淀川水系流域委員会 様

宇治・世界遺産を守る会
藪田秀雄

宇治川の現状と課題について

左：昭和40年（1965）頃の塔の島・橘島砂洲の上で人々が遊んでいる。

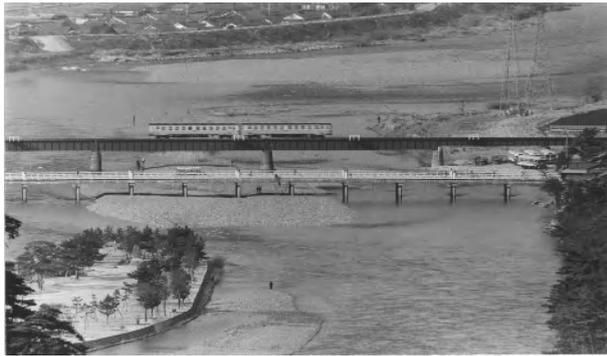
宇治川本川の川幅拡張のために塔の島、橋島の東半分を掘削、護岸を直線化し、45度の急斜面で、コンクリート化した。

①転落死亡事故の危険性

②砂洲の消滅

天ヶ瀬ダム建設による上流からの土砂の供給の遮断と塔の島・橘島の東半分の掘削と護岸工事によって、塔の島と橘島周辺の砂洲が消滅している。魚類の生息環境が大きく損なわれた。

③塔の島地区の河床低下（1.5m程度）によって島の上面と水面の落差が大きくなっている。

改善策の検討

宇治・世界遺産を守る会は、45 度の急斜面、コンクリート化した護岸を安全性と景観を考慮して改善することを要求している。旧橋島の護岸を参考にして水平、垂直、水平の階段型の護岸とするのが一つの方策。護岸は直線化したことの反省の上に、掘削前の島の形を参考に、曲線化し凹凸をつけ、砂州の復元に役立つ方策を講じる。また場所によって極緩斜面で汀まで降りられるようにする（すべての場所を同じようにする必要はない）。

護岸工事後 朝霧橋から下流、橘島護岸

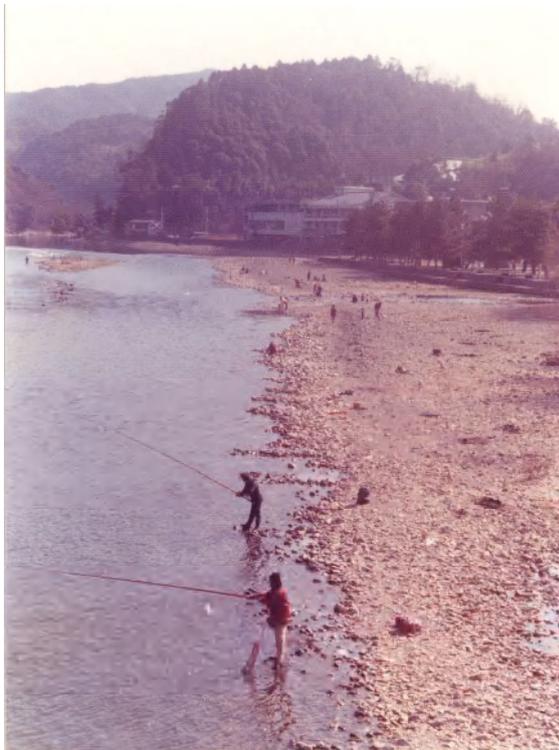
河床の低下、砂州の消滅、河原が現れることはない。
